令和5年2月28日
原子力科学研究所
臨界ホット試験技術部

STACY設工認スケジュールに係る質問事項回答について

STACY運転再開及び実験用装荷物の許認可スケジュール

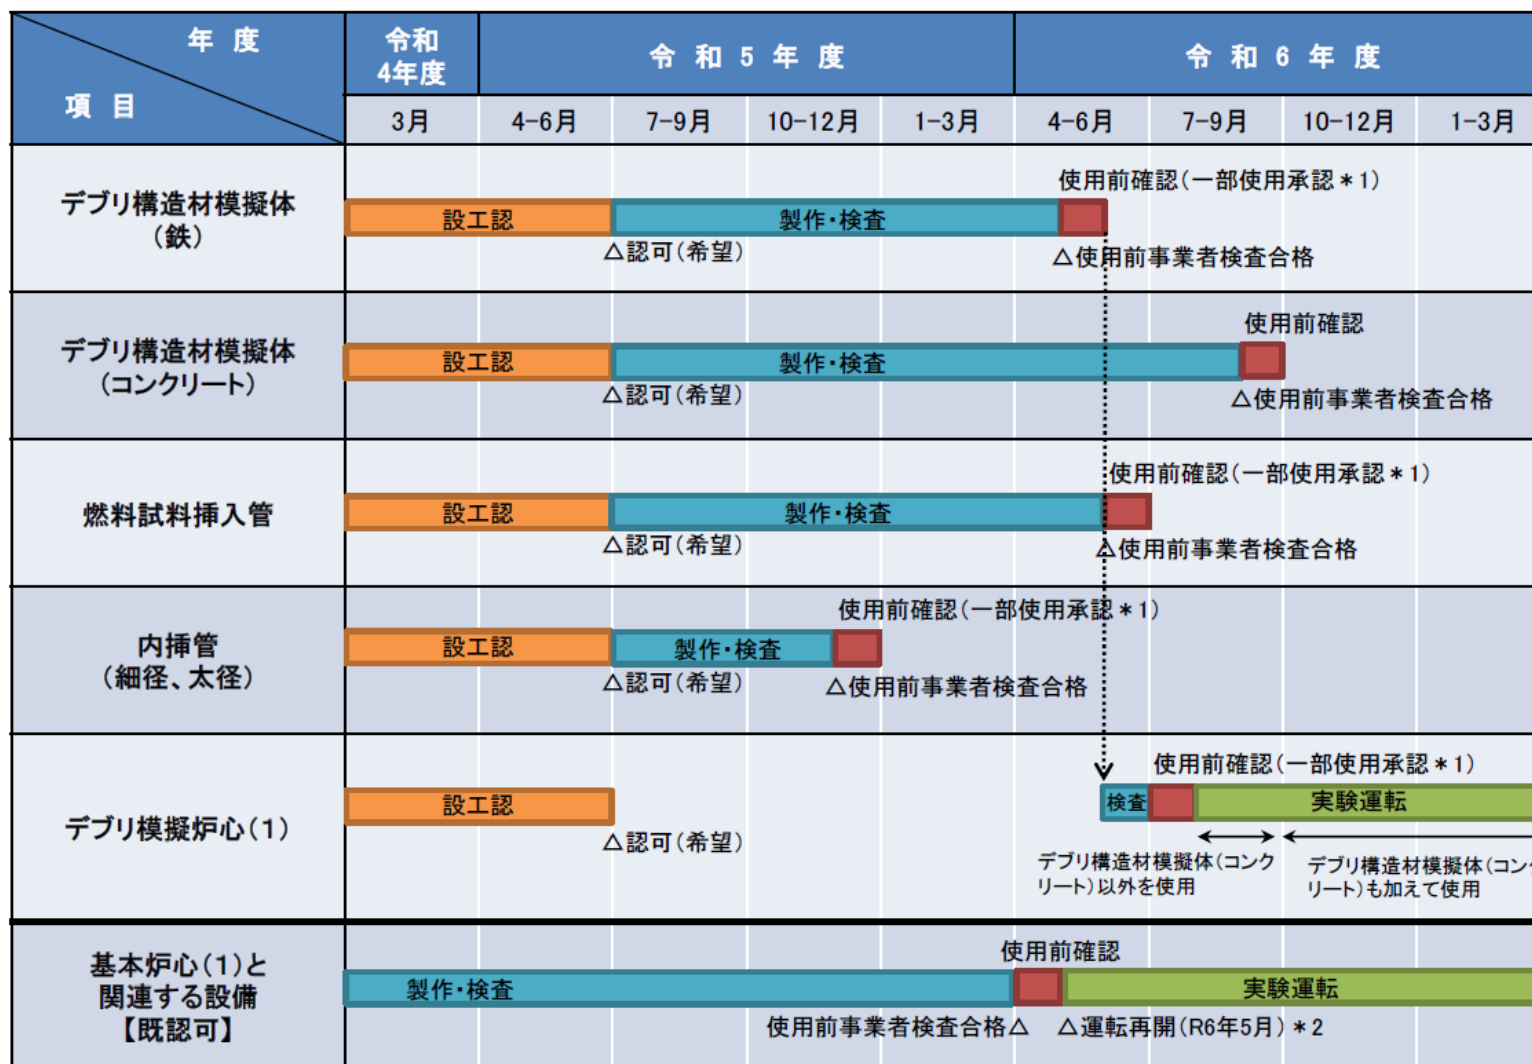
今後のSTACY再開等の大まかなスケジュールは、昨年11月25日公表のものよりも新しいものはあるか。（ダンプ槽工事完了、基本炉心による運転再開、内挿物の着工希望日、内挿物作成期間 内挿物工事完成希望 デブリ模擬炉心による運転希望時期等のタイミングがわかるようなもの。）

STACYの運転再開及び実験用装荷物の許認可に係るスケジュールを次頁に示す。

*1：デブリ構造材模擬体（鉄）、燃料試料挿入管、内挿管（細径、太径）、デブリ模擬炉心(1)は、使用前事業者検査を合格したものから順番に一部使用承認を要望する。

*2：STACYの運転再開時期は、今後の工事の進捗状況により変更となる場合がある。
